Aankondiging product wijziging Modul-AIR

CV-pomp vervanging voor nieuwer type

Modul-AIR oud

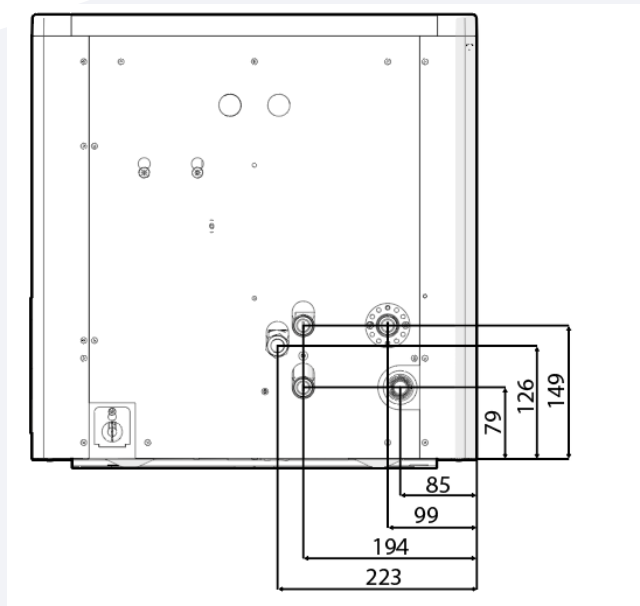
Voor de Modul-AIR serie wordt de CV-pomp vervangen voor een nieuwer type. Dit wordt een pomp met geïntegreerde ontluucher. Deze wijziging maakt het ontluuchen van het toestel eenvoudiger. (De bij **All-E en Flex** geleverde Spirovent komt hiermee te vervallen). Dit heeft als gevolg dat de hydraulische aansluitingen onder aan het toestel verschuiven van plaats. Zie hiervoor de tekening met maatvoering op de achterzijde van dit blad.
